PI 2128

MODULES REFROIDISSEURS EGR OPTIMISÉS

POUR PLUS DE 8 MILLIONS DE VÉHICULES AUDI, SEAT, ŠKODA, VW

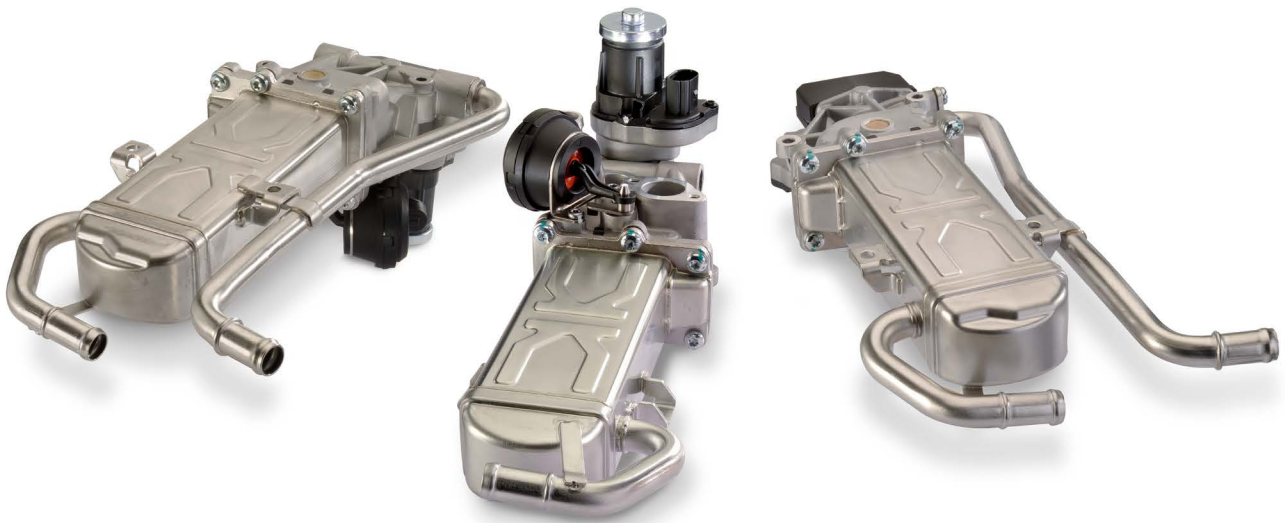
Motorservice a optimisé ces modules refroidisseurs et les a adaptés aux difficiles conditions de fonctionnement qui règnent dans le système d'échappement.

- La formation de dépôts de suie sur le guide de soupape est efficacement empêchée grâce à une géométrie optimisée.
- L'intégration d'un revêtement optimisé réduit sensiblement l'adhérence des particules.
- Utilisation de matériaux à résistance accrue.

Toutes ces mesures assurent un allongement de la durée de vie des modules refroidisseurs dans le véhicule.
